PEDREIRA N.º5008 "VALE CORDEIRO N.º9

ADITAMENTO AO EIA

PROJETO DE AMPLIAÇÃO DA PEDREIRA N.º5008 “VALE CORDEIRO N.º9”

S04502-202602-UACNB/DAMA; 450.10.229.01.00006.2026; 09/02/2026

1ª Revisão PDM	CÂMARA MUNICIPAL DE ALCOBAÇA		N 	
	PLANO			
	Ordenamento - Sub-Regiões Homogéneas [PROF-LVT]			1.7S
	data junho 2025	escala 1/25.000		
	PPN da saída gráfica analógica = 7,69

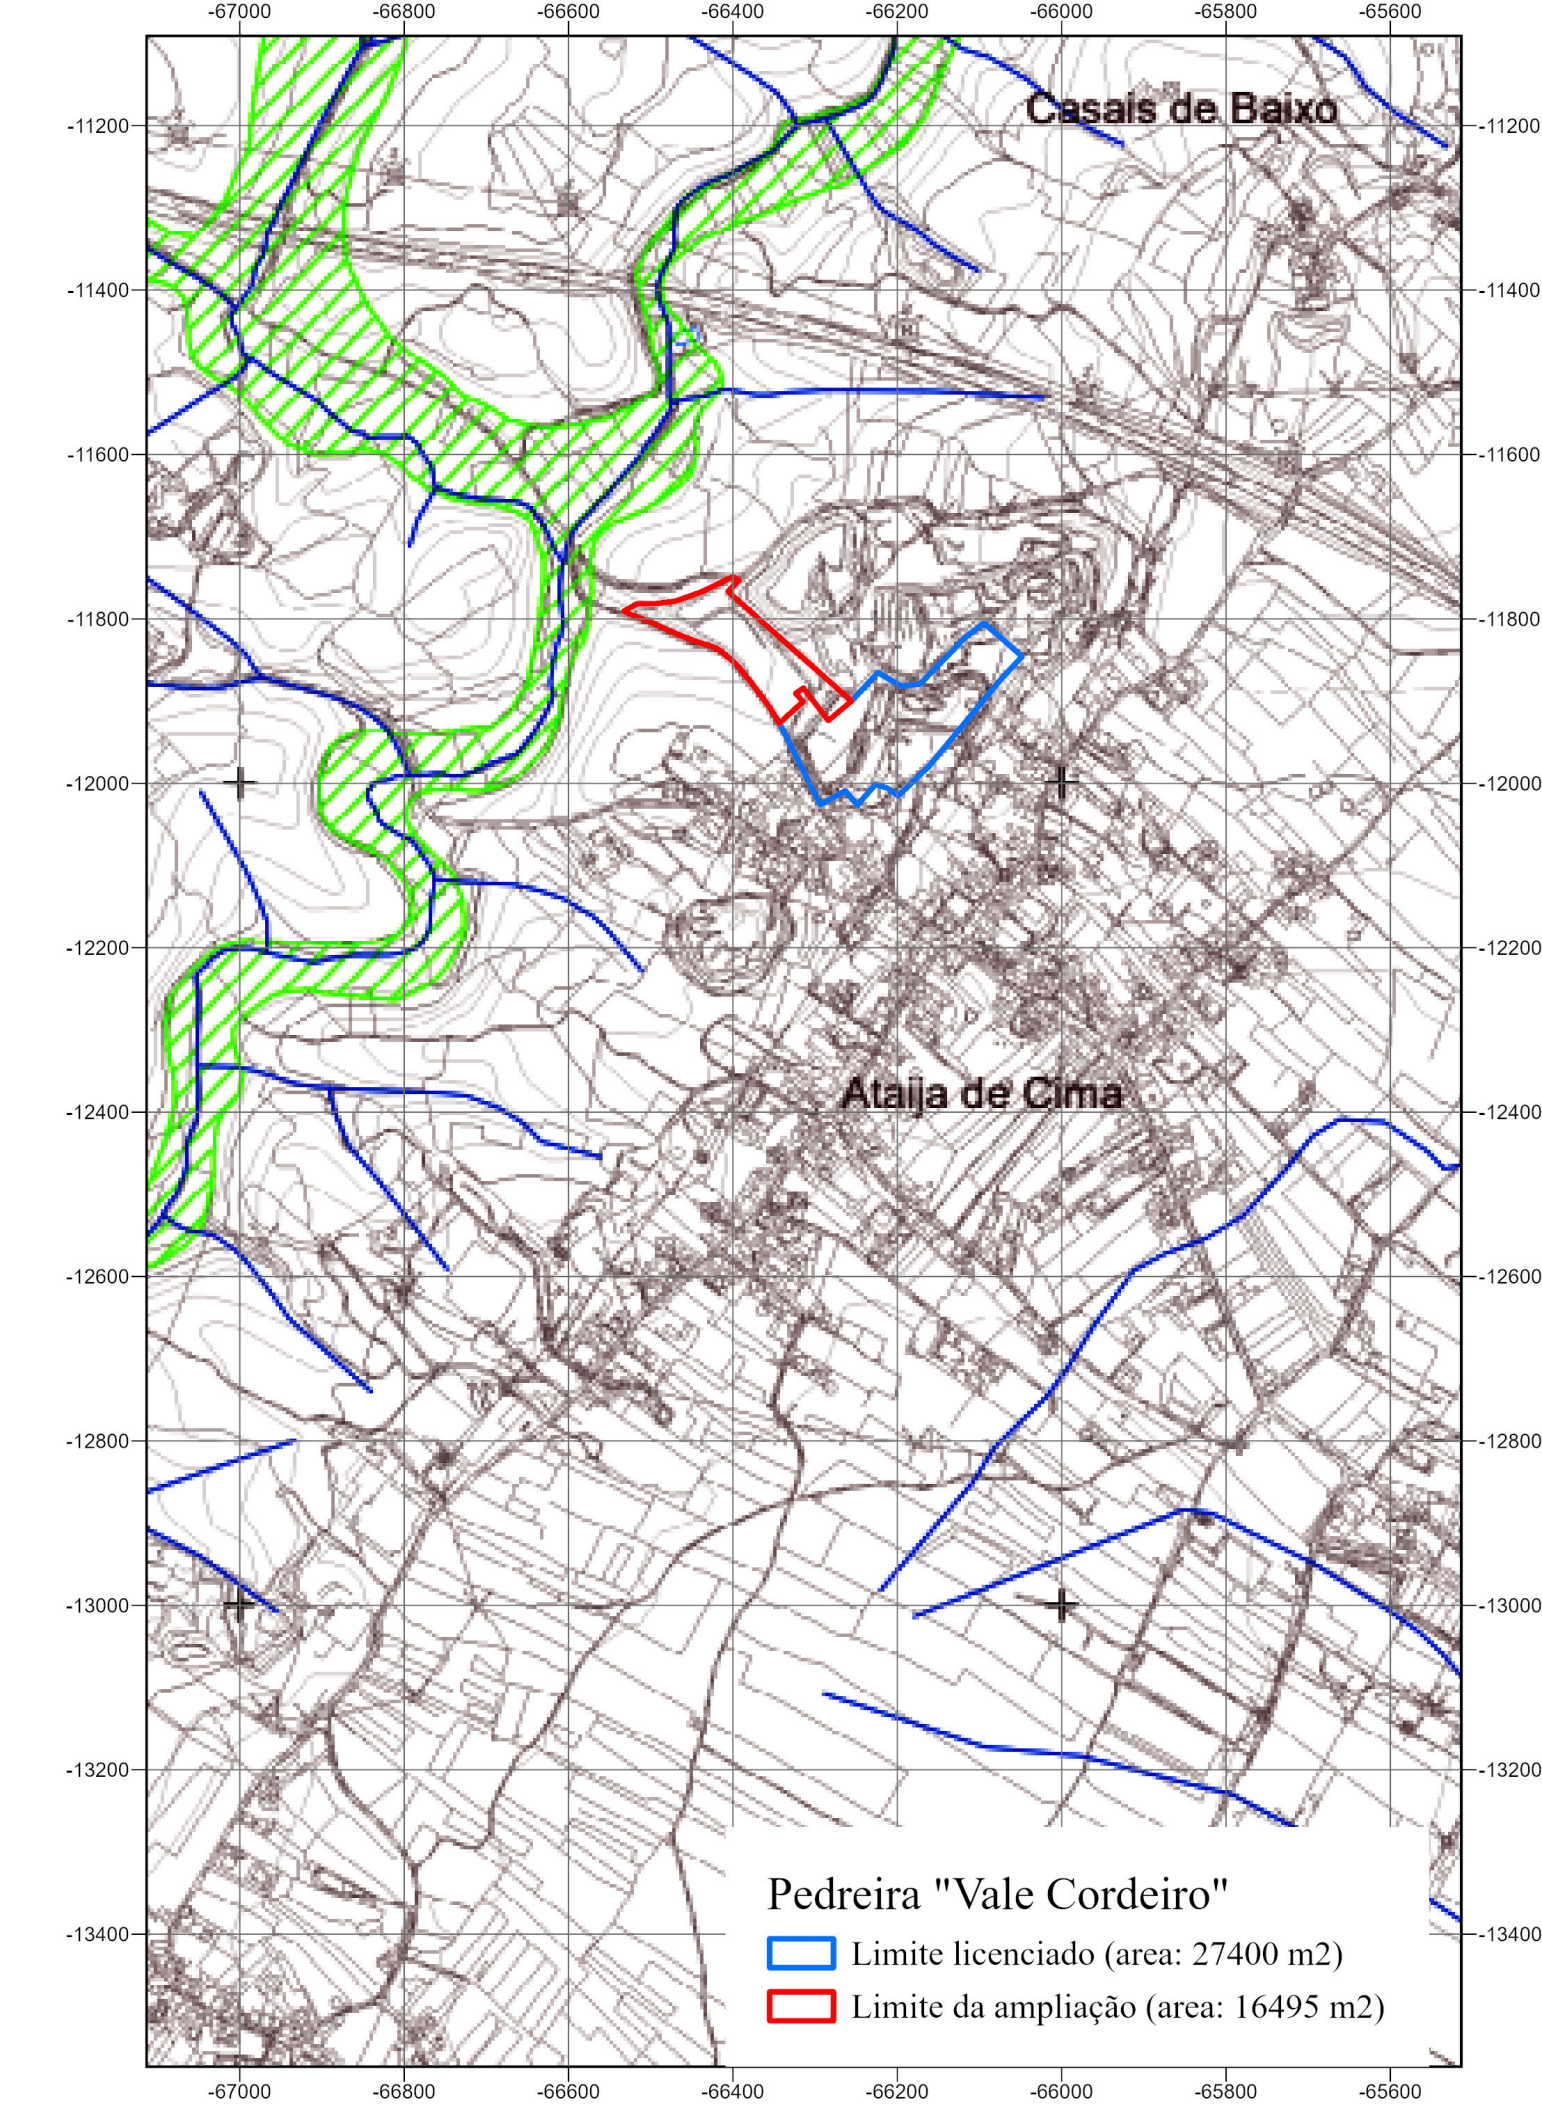
- 5)** Na Planta de Ordenamento 1.7S: “Sub-Regiões Homogéneas” (PROF-LVT) (Jun.2025), a totalidade da área da pedreira (licenciada + ampliação) insere-se na Sub-Região Homogénea denominada “Floresta do Oeste Litoral”.

Figura Ad5 - Planta de Condicionantes (Reserva Ecológica Nacional) da 1ª Revisão do PDM de Alcobaça (Aviso n.º 26890/2025/2, de junho de 2025). com implantação da pedreira "Vale Cordeiro"

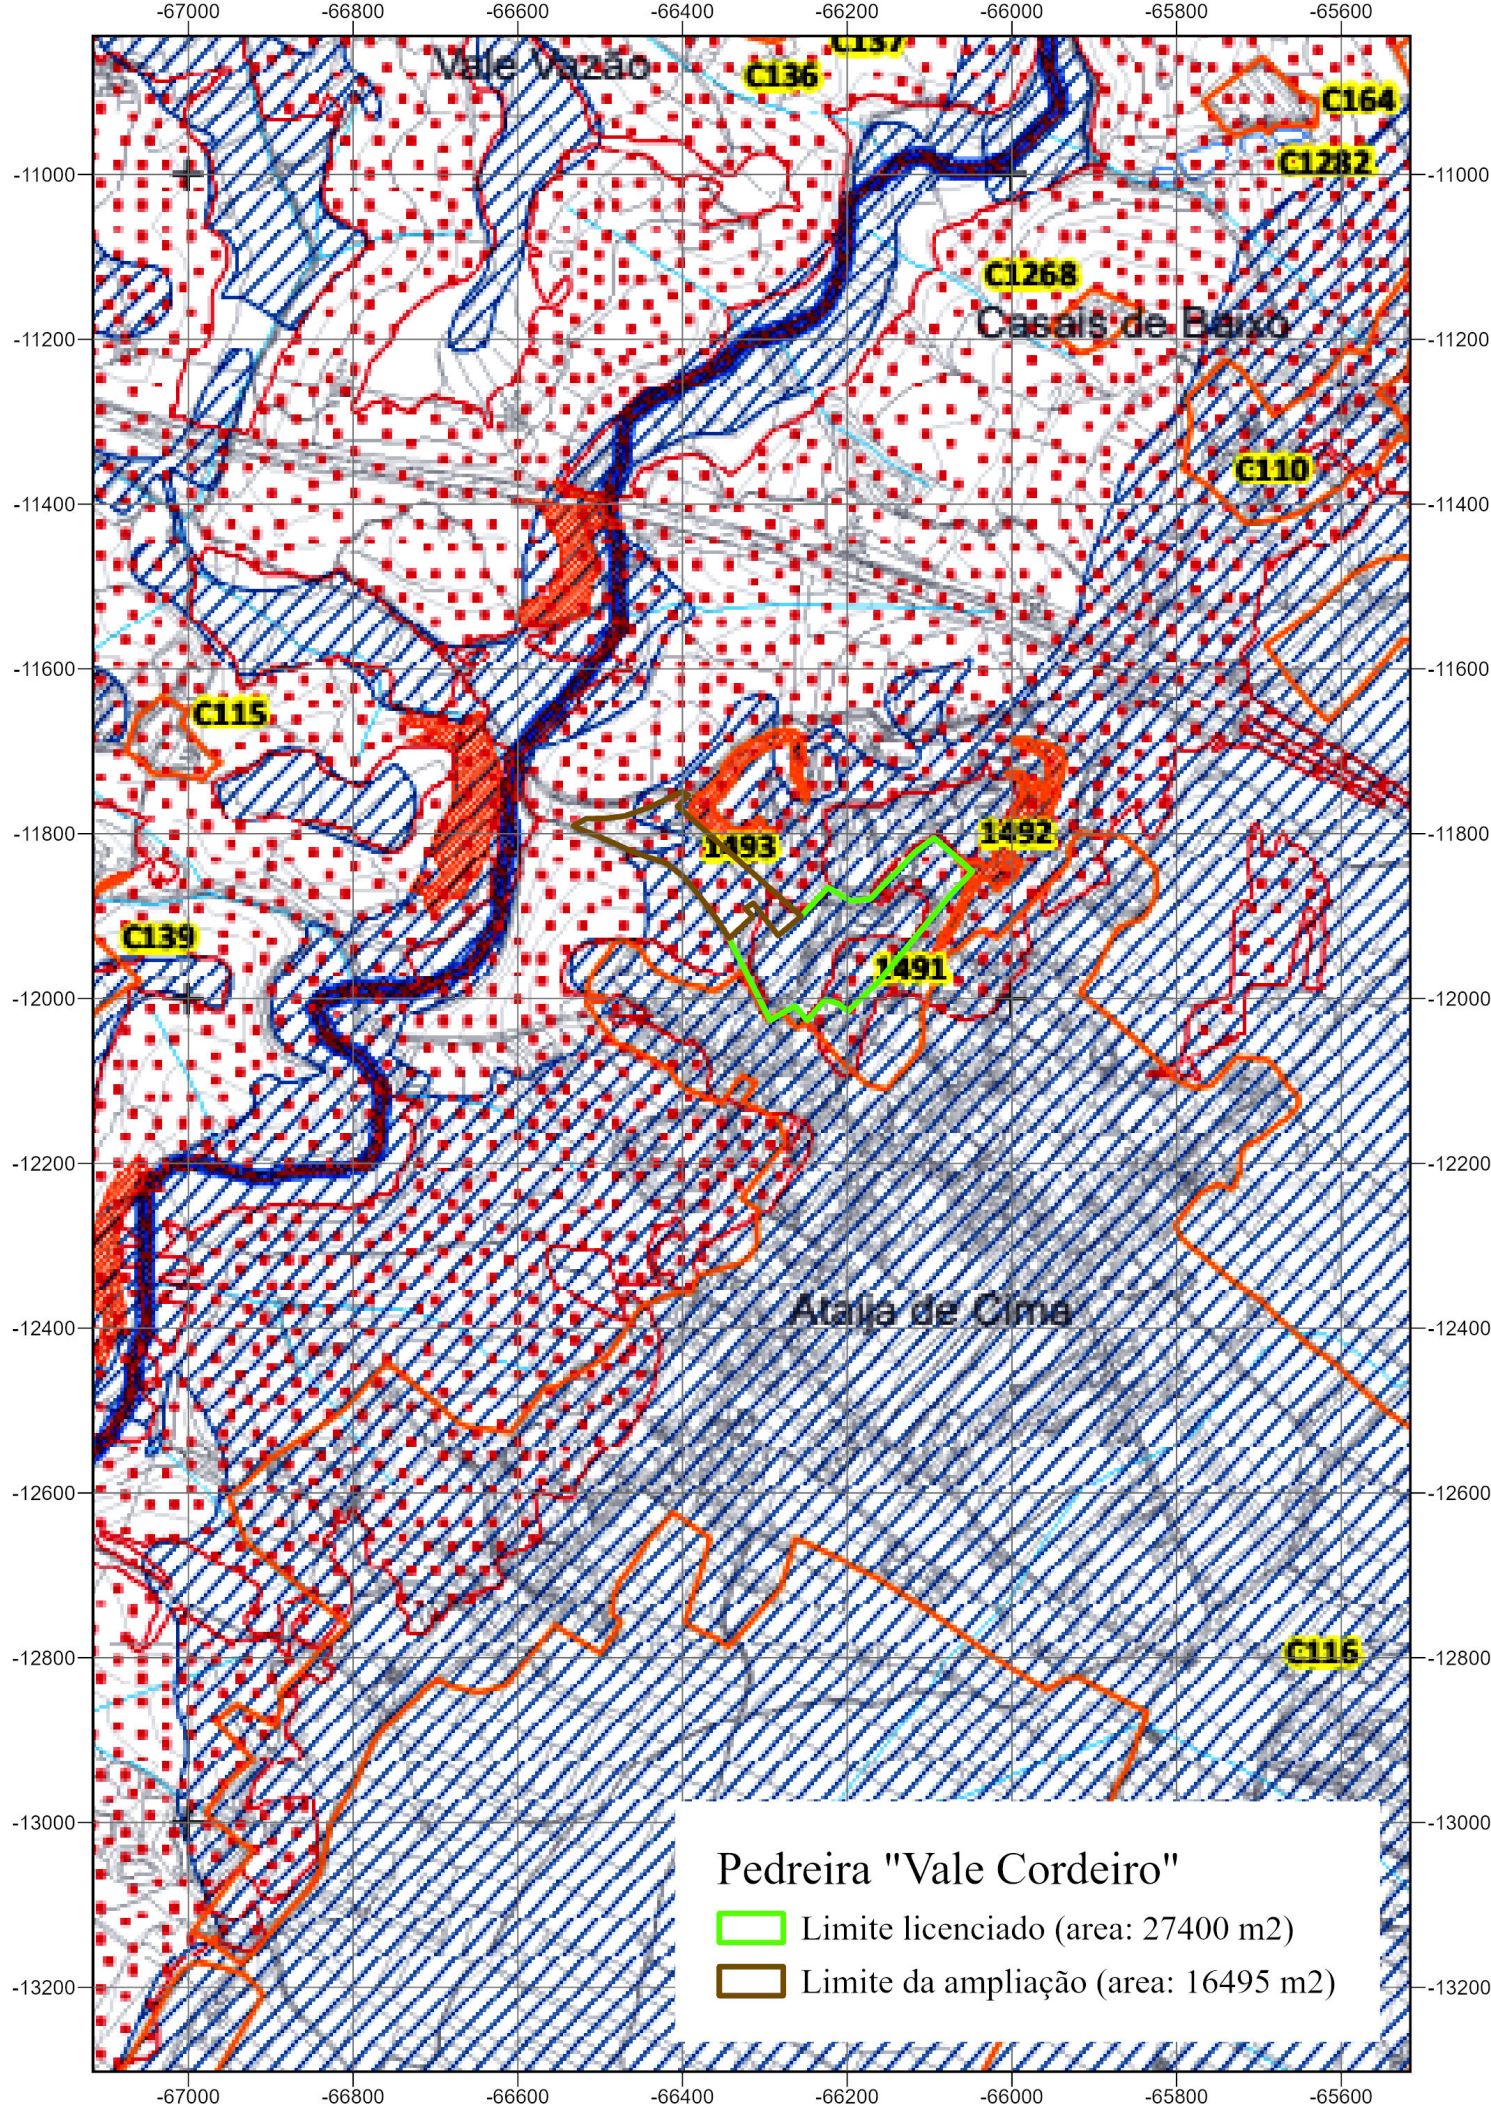
7) Na Planta de Condicionantes 2.1S – “Reserva Ecológica Nacional” (REN Bruta em validação) (Jun.2025), continua a verificar-se que a poligonal da pedreira se insere na totalidade sobre solos da REN, concretamente em “áreas estratégicas de infiltração e de proteção e recarga de aquíferos” (AEIPRA), e também em “áreas de elevado risco de erosão hídrica do solo” (AEREHS), ambas condicionadas ao cumprimento do RJREN (Dec.Lei n.º124/2019, de 28/08).

Relativamente à proposta estabilizada desenvolvida com a revisão do PDM, e conforme projeção da pedreira na Planta de Condicionantes 2.1S – “Reserva Ecológica Nacional” (REN Bruta em validação) (Jun.2025) apresentada anteriormente no ponto 3.a. deste aditamento, verifica-se que a REN ocupa toda a área da pedreira (licenciada + ampliação), com setores individualizados e com setores onde há sobreposição de duas tipologias da REN – das “áreas estratégicas de infiltração e de proteção e recarga de aquíferos” (AEIPRA) e das “áreas de elevado risco de erosão hídrica do solo” (AEREHS).

Na legenda desta planta 2.1S, acresce ainda que a área da pedreira é coberta pelos números “1491” e “1493”, os quais definem Áreas de Exclusão da REN (2.^a Conferência Decisória), ou como “área efetivamente comprometida” (eventualmente letra C ainda não atribuída) ou como “área para satisfação de carências existentes” (eventualmente letra E ainda não atribuída).

1ª Revisão PDM	CÂMARA MUNICIPAL DE ALCOBAÇA		N 
	PLANO		
	Condicionantes - Defesa da Floresta		
	data junho 2025	escala 1/25.000	
	2.3S		
PPN da saída gráfica analógica = 6,72

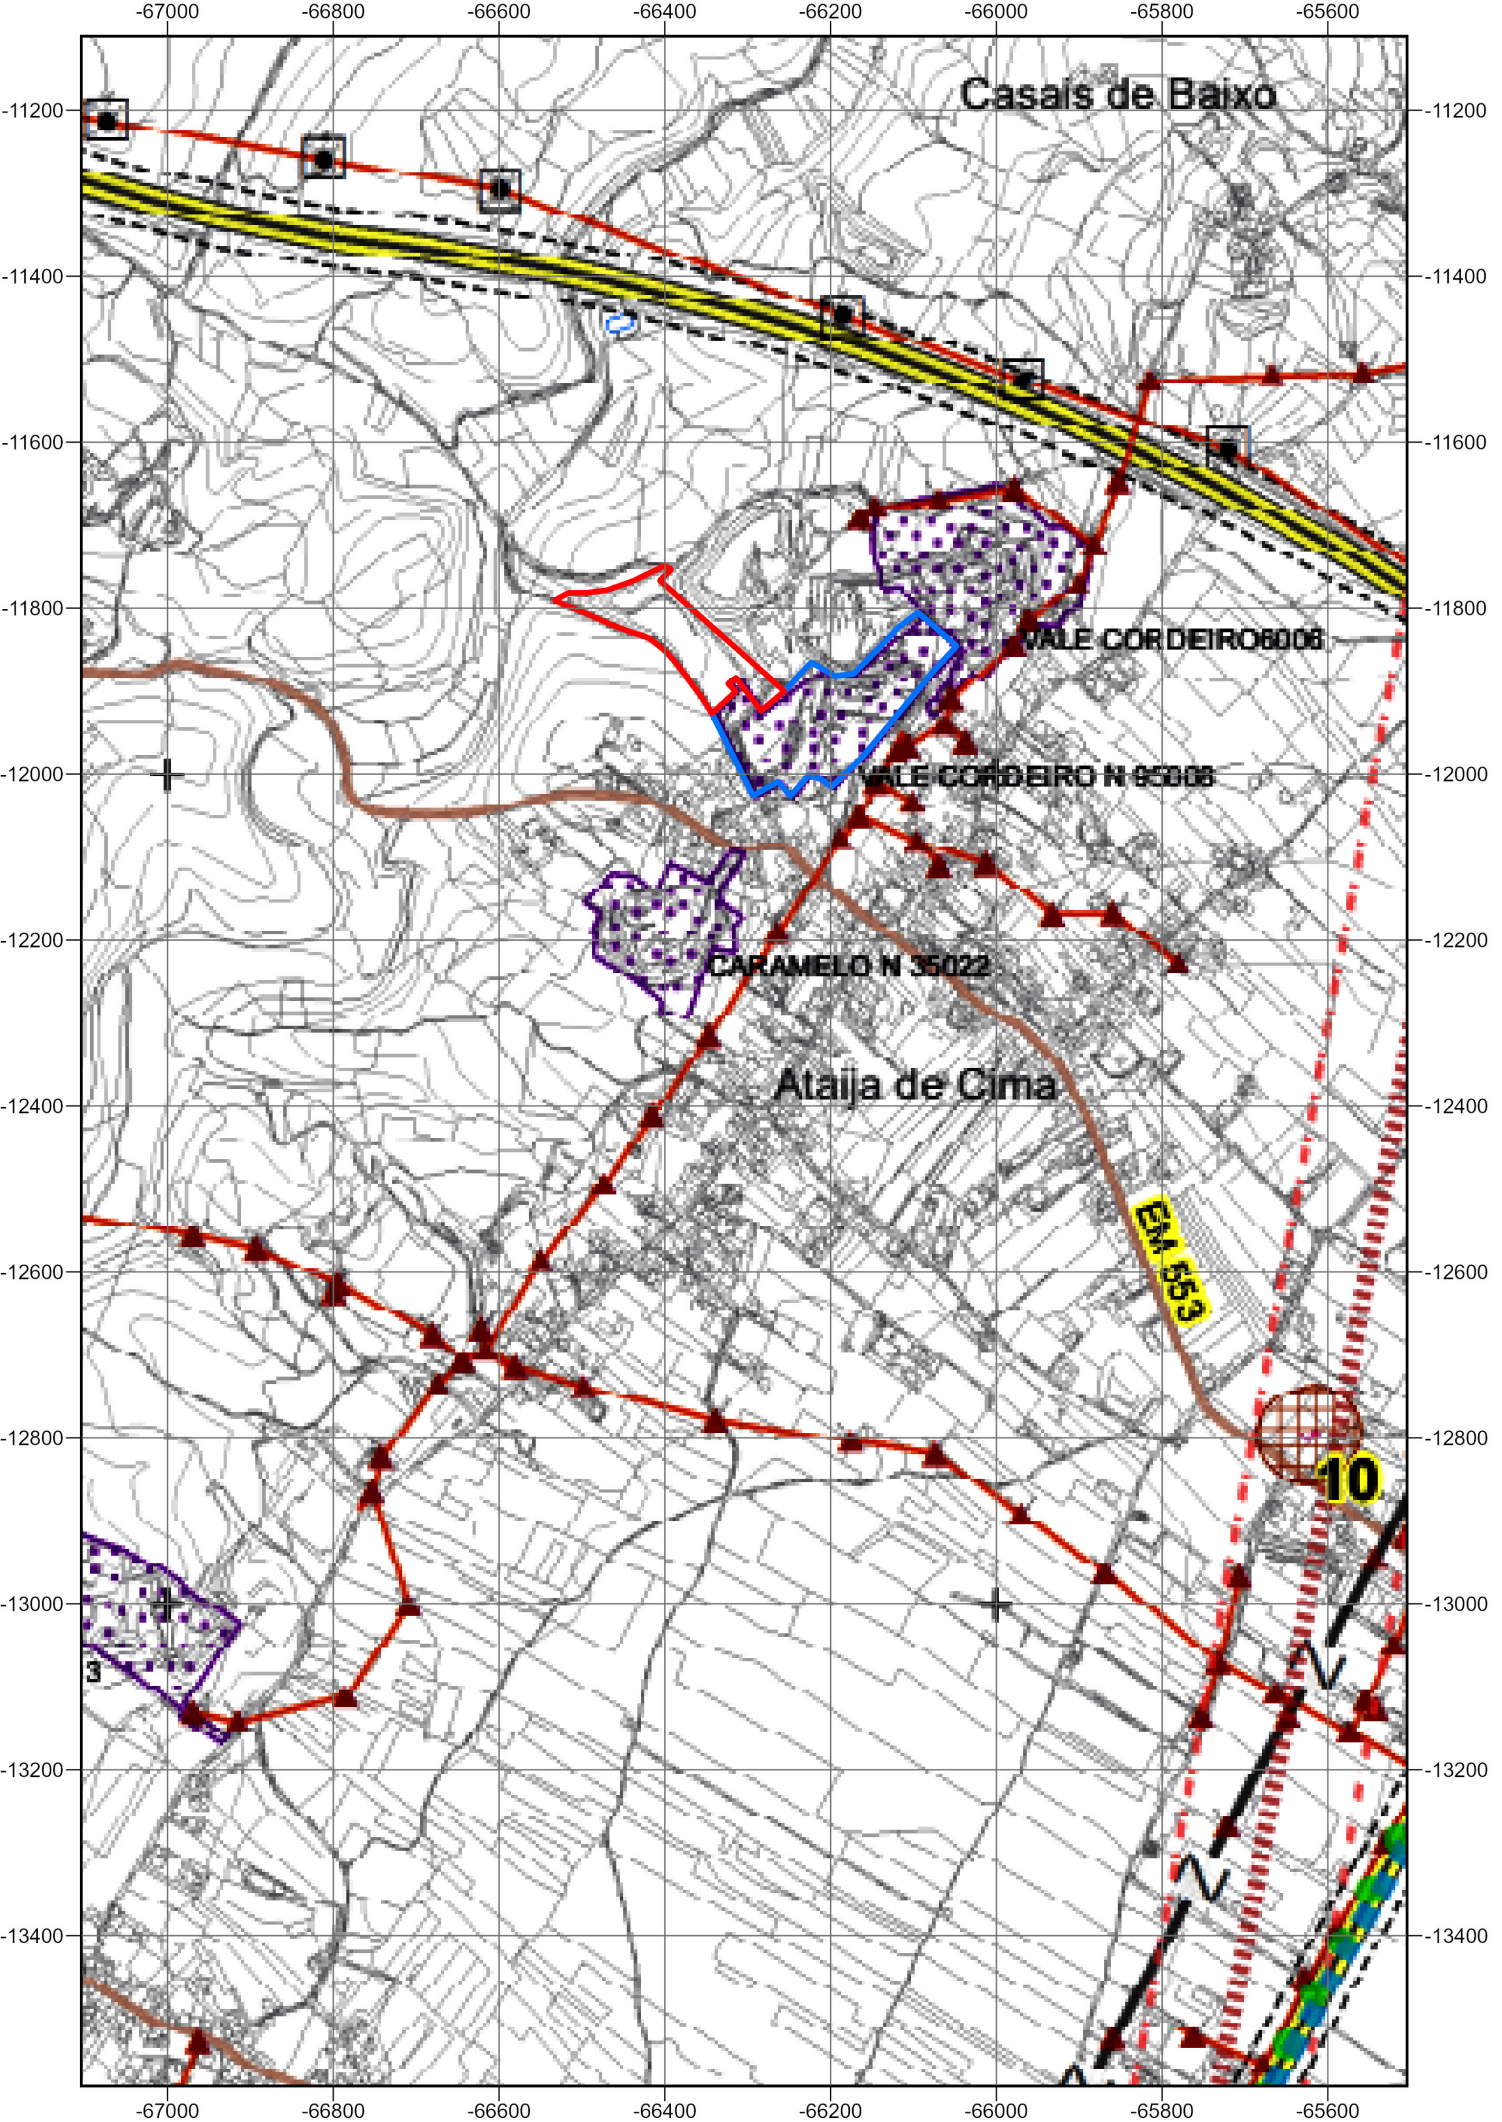
8) Na Planta de Condicionantes 2.3S - “Defesa da Floresta” (Jun.2025), a pedreira insere-se parcialmente na “Rede Secundária” das “Faixas de Gestão de Combustível”, quer em setores da área licenciada, quer em setores da área de ampliação.

[Faixa de Gestão de Combustível \(artigo 15.º\)](#) – Aparentemente, a Planta de Condicionantes 2.3S – “Perigosidade de Incêndio Rural” datada de janeiro de 2022 colocada na consulta pública à 1.ª Revisão do PDM, deu lugar à versão final aprovada como Planta de Condicionantes 2.3S – “Defesa da Floresta” datada de junho de 2025.
